## 4-2. その他施設計画

橋(幅2000)の構造図

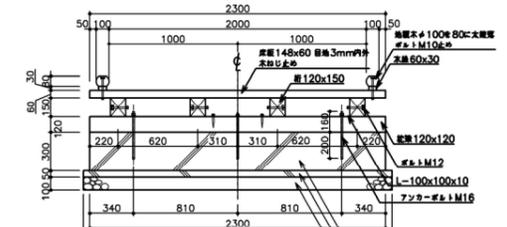
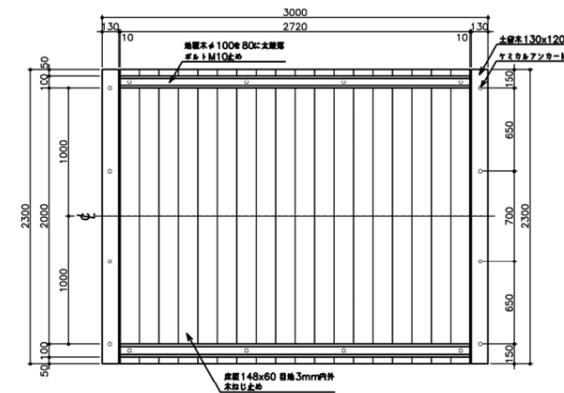
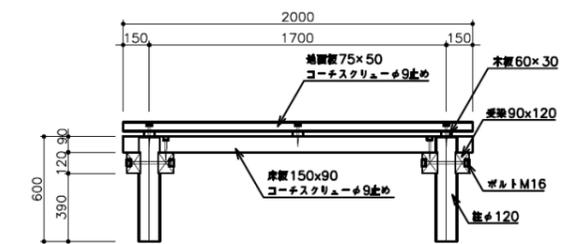
園路①に整備する橋については、管理用車両の荷重に耐える構造とする必要があり、構造は基本設計の通り、角材を主体としたものとし、水路底と橋との比高差が30~50cmと低いため、丸太地覆による脱輪防止程度とし、転落防止柵は設けない。

基礎構造は、基本設計ではカゴマットによる構造が提案されているが、降雨時に内部の土砂の流入が懸念されるため構造的に安定したコンクリート基礎を適用し、整備する。

●実施設計における橋の整備箇所図

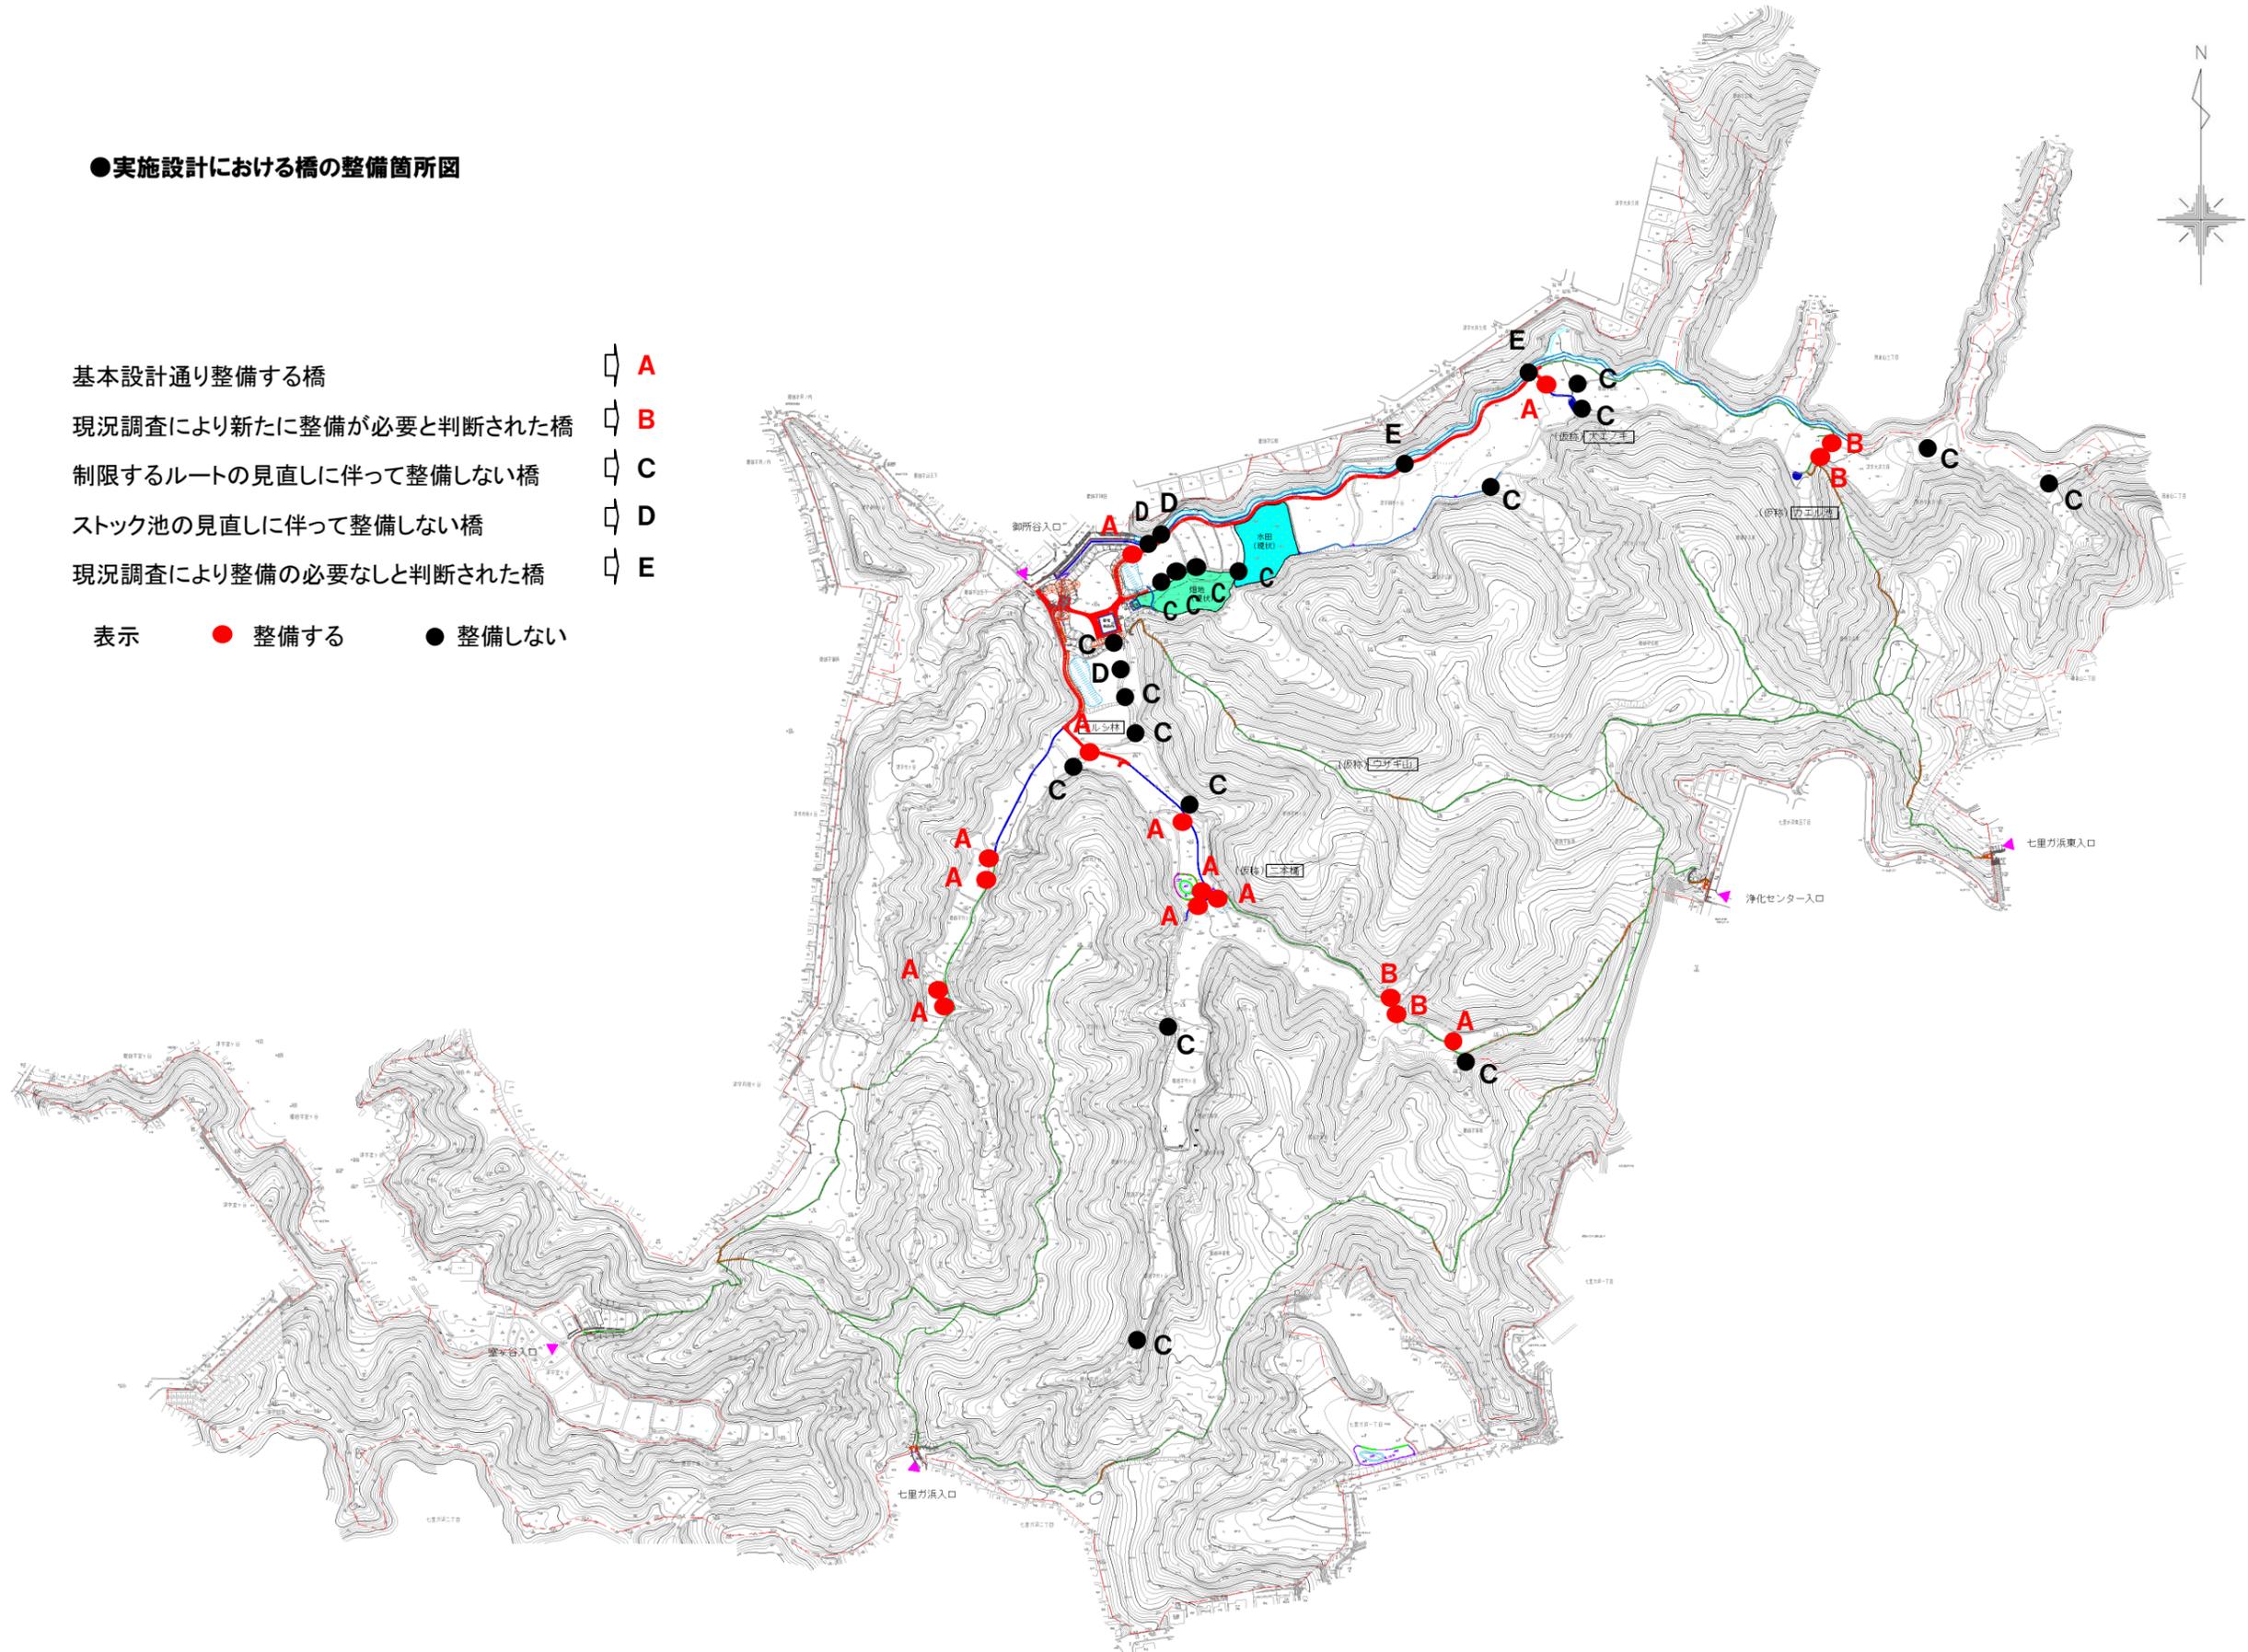
基本設計通り整備する橋

現況調査により新たに整備が必要と判断された橋

制限するルートの見直しに伴って整備しない橋

ストック池の見直しに伴って整備しない橋

現況調査により整備の必要なしと判断された橋

●実施設計におけるくさり場、防護柵の整備箇所図

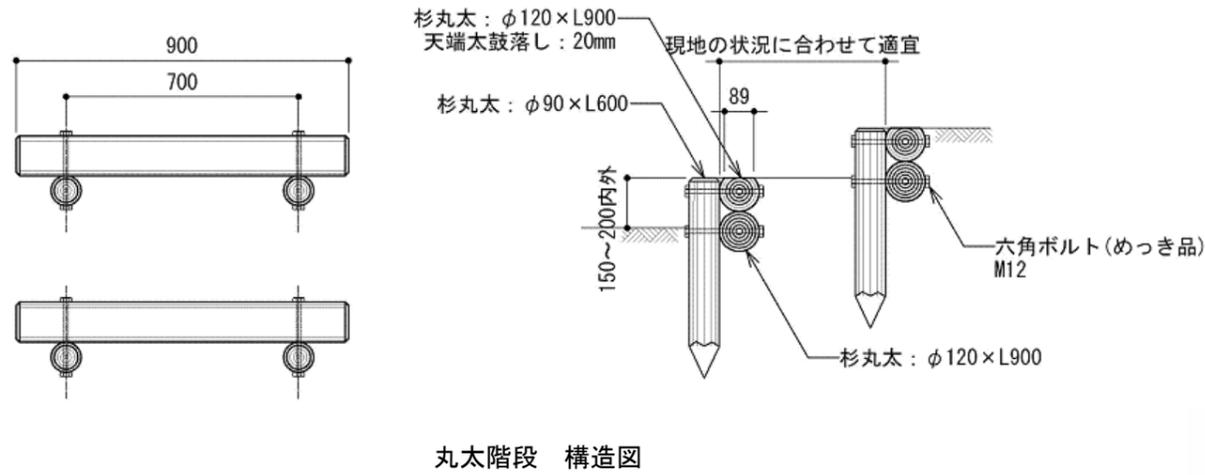
基本設計において、ロープは急傾斜で転落の可能性がある場所に整備することとしているが、実施設計においては、転落防止対策の必要な箇所について、防護柵の整備へと変更した。また、園路の変更、もしくは現況に合わせ丸太階段への変更により、整備箇所を一部除外した。

防護柵は、急峻な谷間に園路がある場合、利用者の転落の防止を図ると同時に、視覚的な注意喚起や登坂補助機能をも確保するものであり、基本設計時点ではなかったが、利用者の安全対策として整備する。デザインは、浄化センター入口付近に設置したものと同様とし、統一性を確保する。

基本設計からの変更箇所及び新規整備箇所は右図の通り。

●実施設計における木階段の整備箇所図

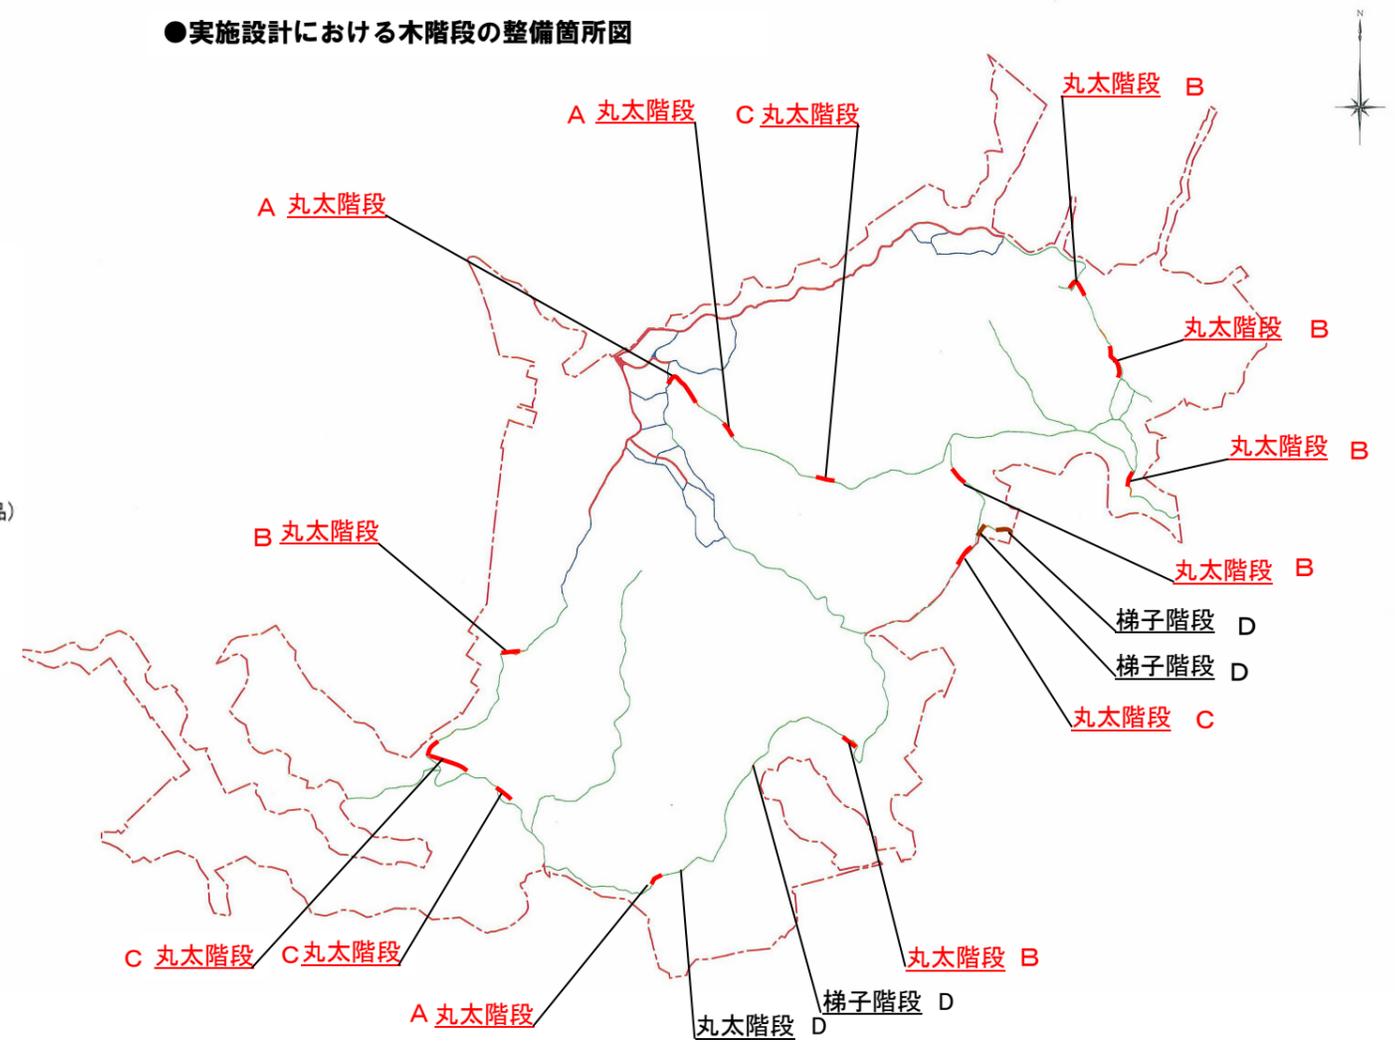
木階段は、基本設計の通りとし、必要な箇所に丸太階段を整備する。基本設計においては、急斜面及び樹木の根が露出しているような箇所は、梯子階段を提案しているが、不陸整正を行うことで根の露出は解消され、また、園路の迂回や丸太階段を併用するため、梯子階段は整備しない。

浄化センター入口付近において、既に整備が行われた箇所については、改めて整備は行わない。基本設計からの変更箇所及び新規整備箇所は右図の通り。

●実施設計における土留め(石積み)①の整備箇所図

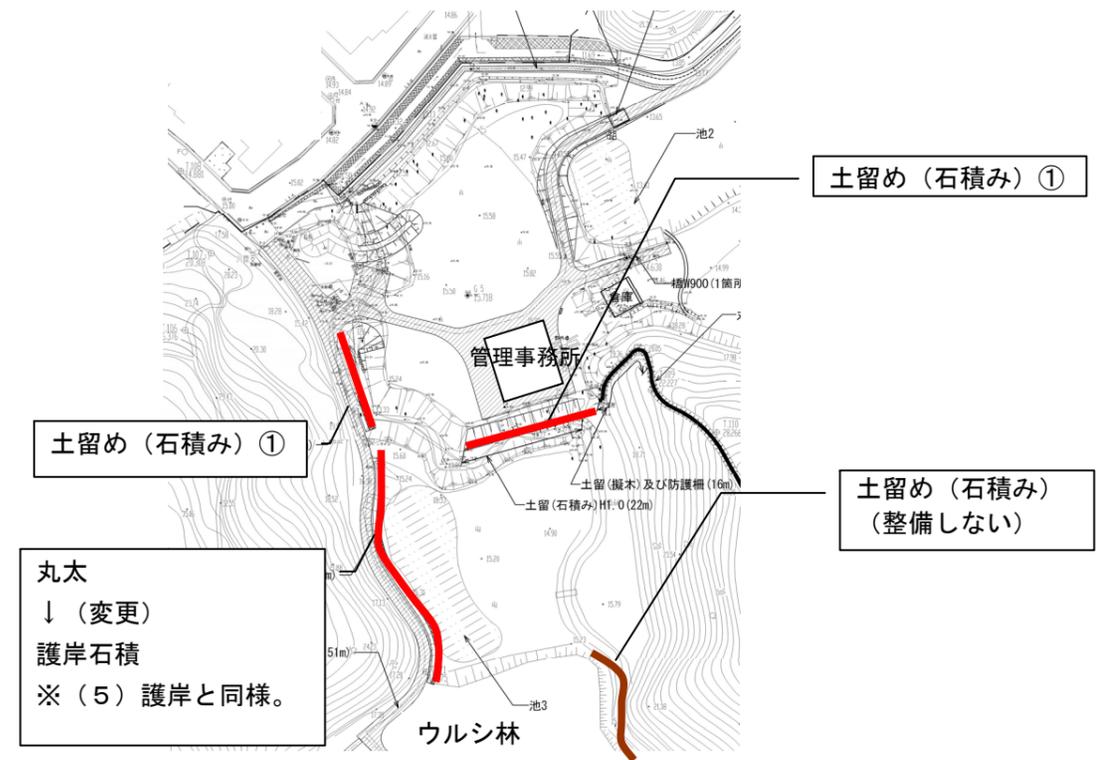
実施設計においては、このうち、ウルシ林東側の土留め(石積み)については、隣接する園路③を制限するルートに変更したことから、整備しないこととした。

池③西側の土留め(丸太)については、車両通行もある園路①に対応するために幅員を拡幅することから、後述する自然石を用いた護岸石積とのり面とした。同様の理由により、入口広場西側の園路側のり面(現在、板土留めが施されている箇所)にも、自然石を用いた土留め(石積み)とのり面による保護工を追加した。また、入口広場南側では、(仮称)ウサギ山の園路③への進入路とするための幅員を確保するために、土留め(石積み)を追加した。

●実施設計における護岸整備箇所図

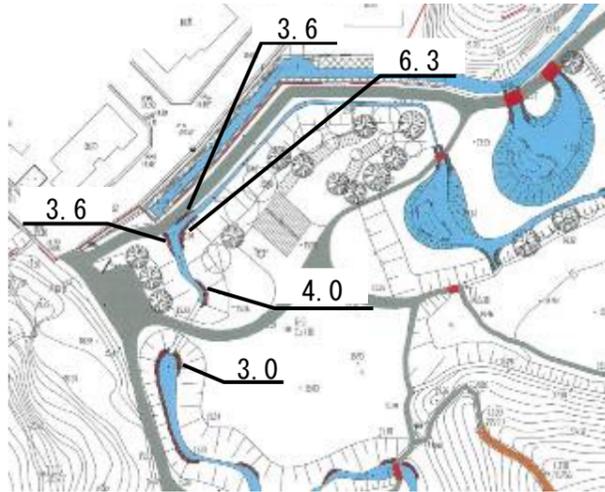
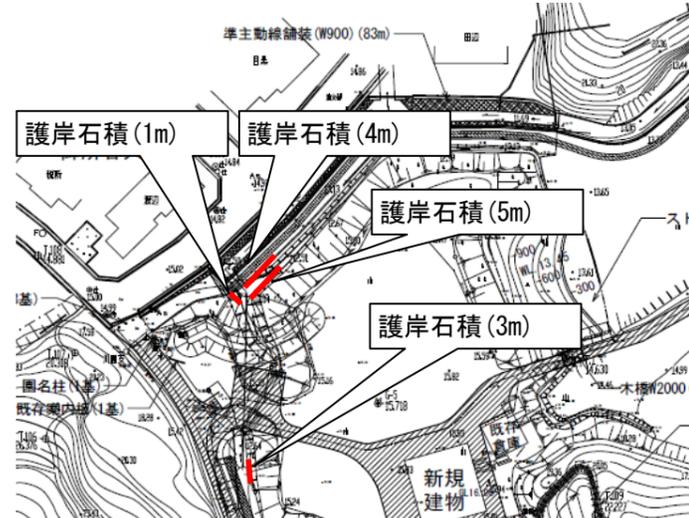
基本設計においては、竹ヶ谷の水路下流部を中心に、護岸整備を行う計画となっているが、侵食が見られない箇所があるため、実施設計においては、最下流の園路に影響を及ぼす恐れのある箇所のみ、護岸を整備する。整備の方法は基本設計の通りとし、範囲の見直しにより、詳細な延長を変更する。

●実施設計における御所川の護岸整備箇所図

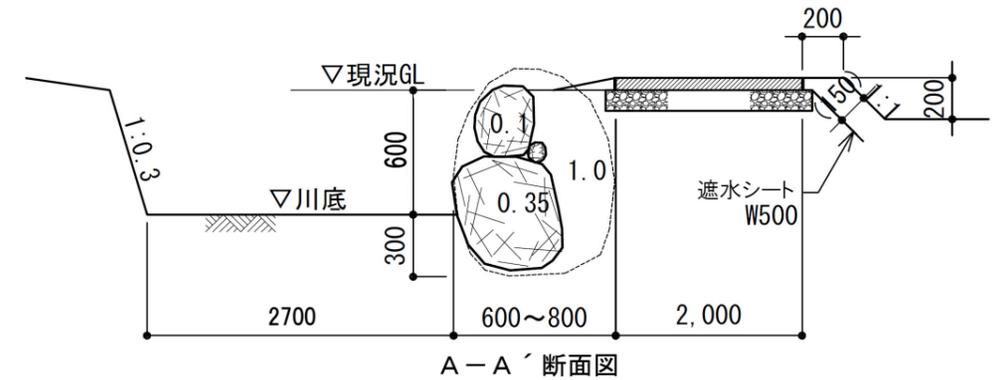
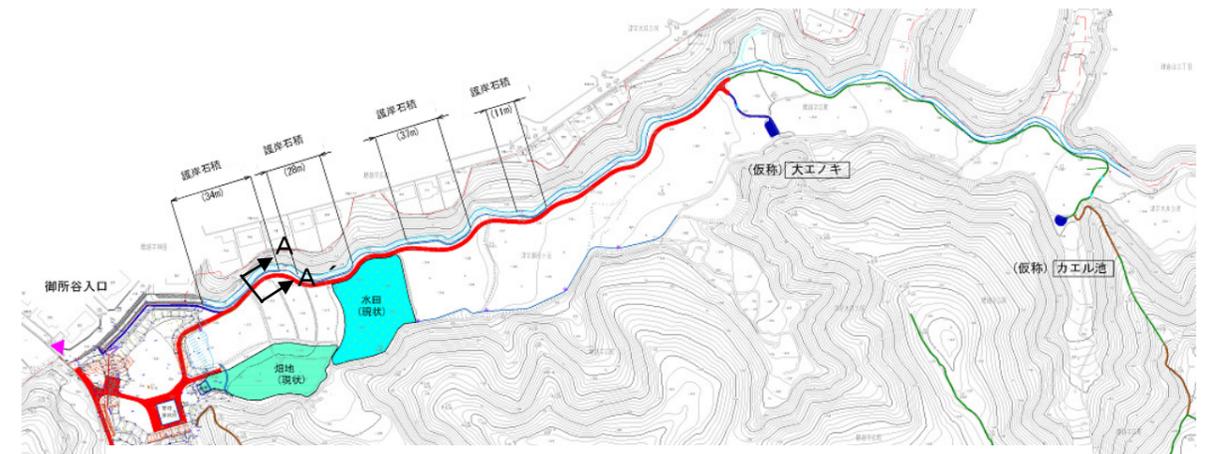
御所川の護岸については、老朽化が著しく、護岸侵食や溢水も見られることから、御所川に沿って、湿地側のみ整備をする。整備の方法は、基本設計に準じ、自然石(ボサ石、後述参照)による崩れ石積みとする。現地で一部、護岸が残存している箇所と同様の手法である。ただし、実施設計では使用する石材の規格を、一周り大きくし、より堅牢な護岸を整備する。

なお、護岸整備を行わない区間では、土のり面仕上げとする。

また、護岸侵食や溢水への対応として、川底にある巨岩や対岸の堆積土等が著しい場合には、その除却及び浚渫を行う。
